Lindås Kommune
Plan- og miljøutvalet
Kvernhusmyrane 20
5914 Isdalstø
postmottak@lindas.kommune.no

Dato: 22.9.2014

Merknad til 2. gangs offentlig ettersyn områdeplan Knarvik Sentrum, referanse 14/1135.

Byggehøyder:

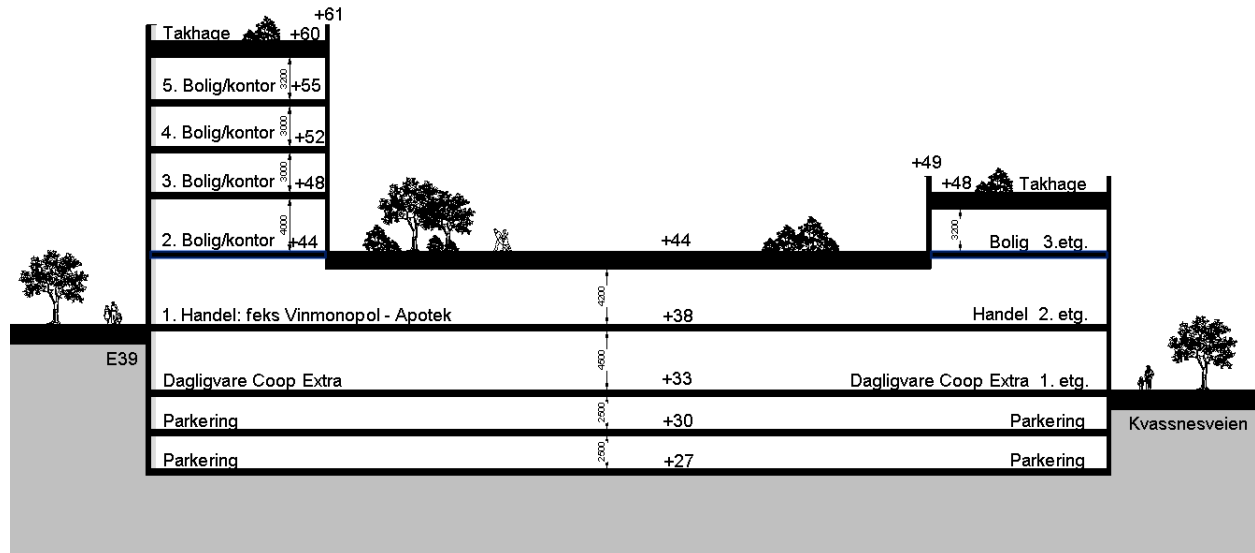
Det fremkommer ikke klart av planmateriellet hvilken høyde man har anlagt parkeringsetasjer på. For BAA viser illustrasjonsplanen at tilgrensende allmenning har en høydeangivelse på ca +33. Med dette som bakgrunn antar vi at dette er å forstå som planlagt nytt butikknivå for Coops nye dagligvare. Det er i kvalitetsprogrammet angitt følgende:

Det henvises at man skal ha trinnfri universell adkomst samtidig som man mener å kunne etablere dagligvaren ca 2,5 meter under tilgrensende vegger og almenninger. Vi antar at dette må bero på en skrivefeil og har følgelig forholdt oss til at butikknivå etableres på kote + 33 som samsvarer med almenningens og vegens høyder i det området hvor den grenser mot bygata – Kvassnesvegen.

Ved etablering av takhager vil dette medføre behov for noe større etasjehøyder som følge av behov for større dimensjoner på dekker og vegetasjonslag. Kfr reguleringsplanens pkt 1.6.4 «Dekke som skal nyttast til utomhusareal skal dimensjonerast slik at dei toler oppfylling med eit lag med lausmassar på 80 cm.» Det er også trukket frem i kvalitetsprogrammet behov for større romhøyde i boliger.

Som følge av overstående skisse ønskes tillatte høyder å endres til:

- K+ 57,5 mot nord, 4 etasjer med inntil 30% K+61 5 etasjer.
- K+ 49 mot syd, 3 etasjer. K+ 52,5 ved 5 meter tilbake.

Områdeplan

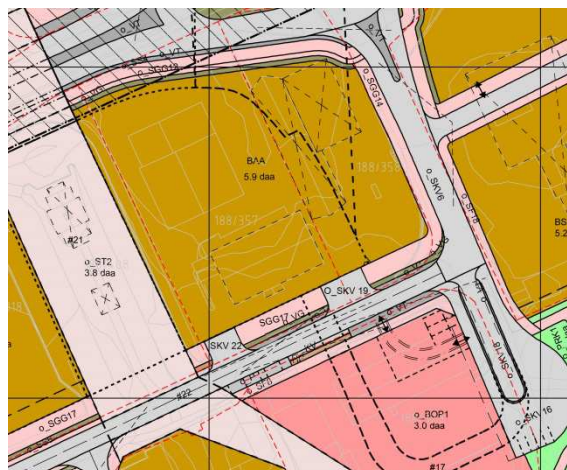
Det er på plankartet lagt opp til at man skal ha varelevering til Coop sin eiendom over gnr 188 bnr 358, bensinstasjonens eiendom. Avkjørselen må flyttes slik at denne ligger sentrert mellom eiendomsgrensene og kan disponeres likt. Det kan ikke forutsettes at nabo skal disponere annens private grunn til kjøring og varelevering.

Varelevering er ikke tatt hensyn til i tilstrekkelig grad for BAA og Coops dagligvarebutikk. Det er av stor viktighet at det kan etableres en funksjonell og trafikksikker varelevering. Det er i planen etablert en felles adkomst til BAA. Dette medfører at større kjøretøy ved varelevering må rygge inn for å levere varer. Dette er ikke en tilfredstillende løsning. Det må etableres to adkomster til området BAA, SKV 19 og BFV 22. Større kjøretøy kan da levere varer uten at det må rygges inn og ut av området. Bygningmessig kan man tilrettelegge inn og utganger i fasaden slik at varelevering ligger innomhus og er integrert i bygningen.

Forslag endring: flyttet o_SKV19 og ny SKV 22

For å ivareta en tilfredsstillende adkomst for varelevering og parkering foreslår Coop følgende:

- Det tegnes inn ny avkjørsel SKV 22.
- Avkjørsel SKV 19 sentreres på eiendomsgrense.
